(仮称) 釜石広域風力発電事業更新計画
環境影響評価方法書
補足説明資料

令和元年6月

風力部会 補足説明資料 目次

3. 騒音及び超低周波音の現地調査地点及び予測地点の状況について（非公開）

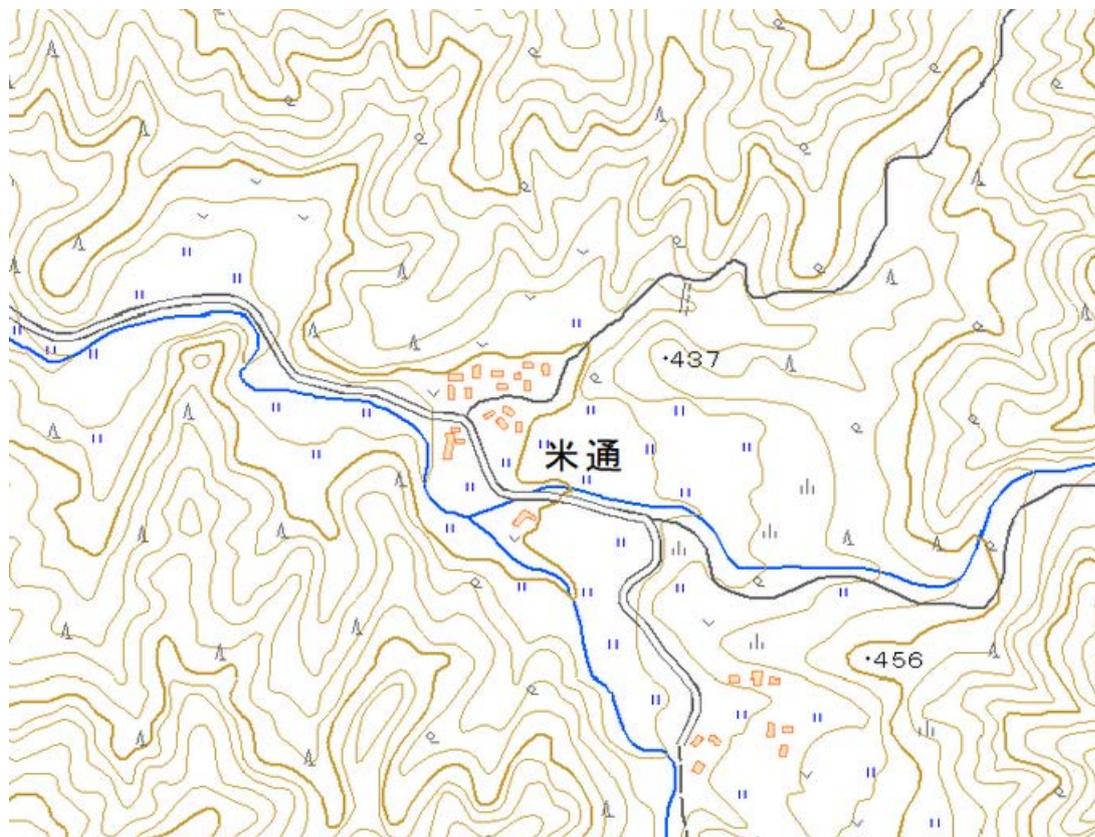
騒音及び超低周波音の調査地点について、住宅、道路、測定場所の関係が分かる大縮尺の図（500分の1～2500分の1程度）は記載されているか。騒音の調査地点の状況（写真等）が把握できるものとなっているか。【騒音の調査地点の妥当性を検討するため】

騒音及び超低周波音に係る現地調査地点については、下図に示すとおりですが、各地点における地形及び地表面の状況について確認いただくための地形図及び現況写真を別添－1に示します。
